Commission économique pour l'Europe**Comité des transports intérieurs****Groupe de travail des problèmes douaniers
intéressant les transports****155^e session**

Genève, 9-12 juin 2020

**Manifestation spéciale sur les questions ayant trait
au système eTIR****Amendements approuvés aux documents théoriques,
fonctionnels et techniques relatifs au système eTIR
– Version 4.2a****Note du secrétariat****I. Introduction**

Figure 3

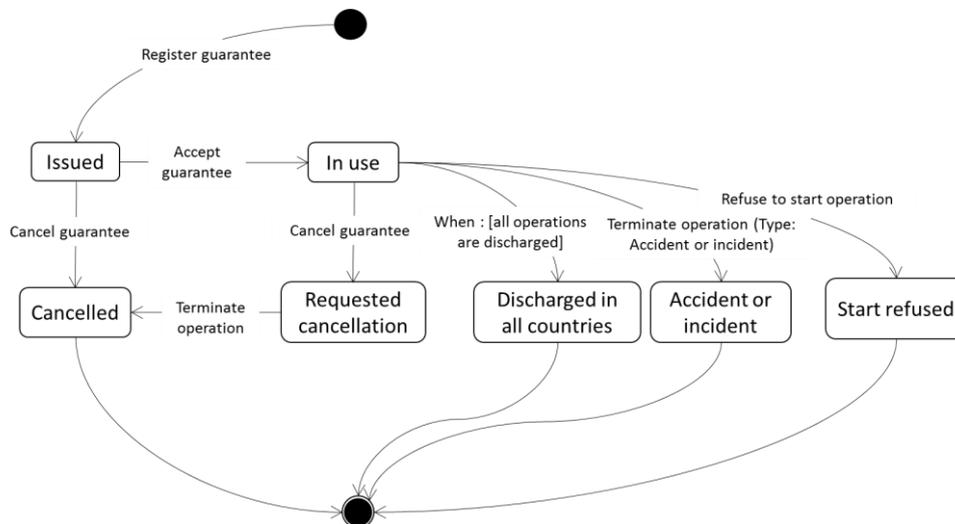
6. À la section « 3.1.2 Diagramme des états de la garantie » du document théorique relatif au système eTIR sont énumérés les deux états de garantie supplémentaires.

7. Dans le même document, la figure 3 sera modifiée comme suit :

CL22	Guarantee status (eTIR)
001	Délivrée
002	En cours d'utilisation
003	Annulée
004	Annulation demandée
005	Apurée dans tous les pays
006	Accident ou incident
007	Démarrage refusé

A. Séquence de messages pour les pays de départ

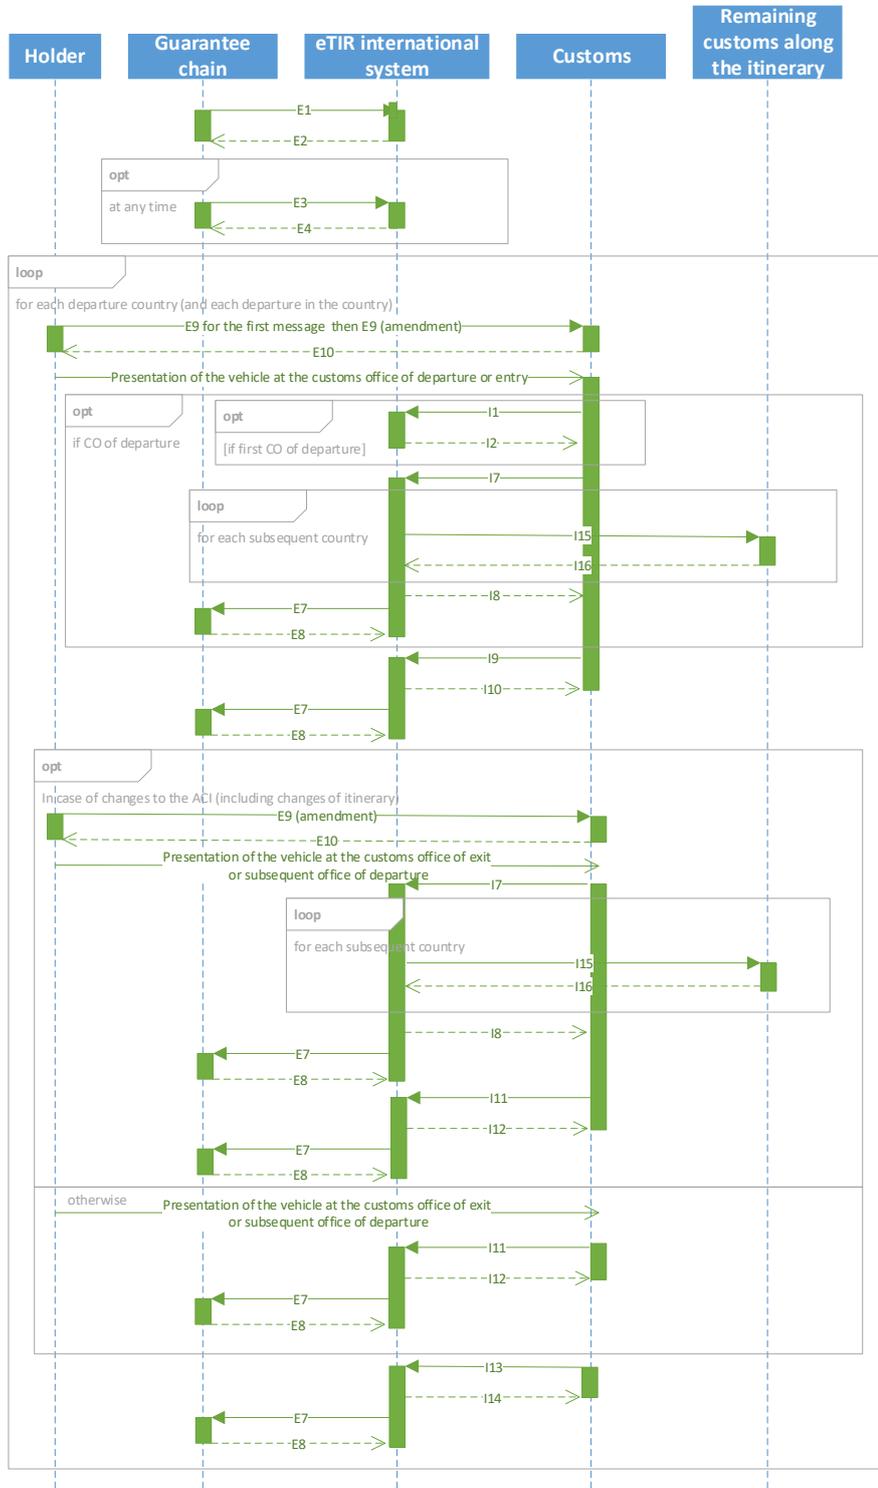
3. Les diagrammes de séquence décrivant les séquences normalisées de messages eTIR pour les pays de départ, de transit et de destination (tels qu'ils figurent à l'annexe I) seront inclus en tant que nouvelle annexe dans la révision à venir des spécifications fonctionnelles eTIR.
